**Avis délibéré de la Mission Régionale  
d'Autorité environnementale de La Réunion  
sur la déclaration de projet valant mise en compatibilité  
du PLU des Avirons pour la réalisation d'un collège**

n°MRAe 2023AREU6

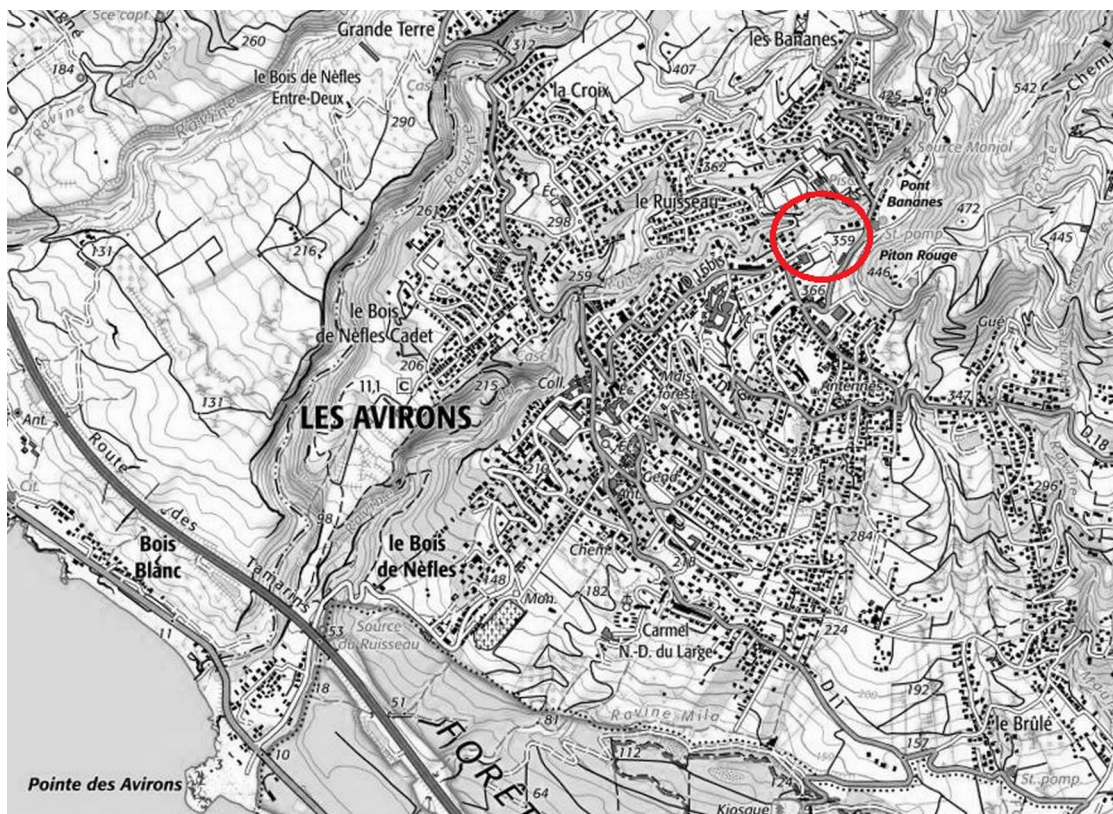
Faute d'inventaires écologiques préalables, le rapport ne permet pas d'évaluer véritablement les incidences sur l'environnement de la mise en œuvre de la procédure de mise en compatibilité du PLU, ni de proposer un encadrement suffisamment pertinent du projet de collège.

Toutefois, il apparaît que la problématique de l'imperméabilisation des nouvelles surfaces induites par le futur collège n'est pas appréhendée dans la démarche d'évaluation environnementale. Dans ces conditions, le PLU n'apporte aucun élément à travers la procédure de mise en compatibilité, pour encadrer le projet de collège afin de garantir une non-aggravation des risques pour les biens et les personnes situées en contre-bas du site.

Enfin, le rapport n'aborde à aucun moment le devenir du collège existant et les incidences potentielles induites à l'échelle du PLU.
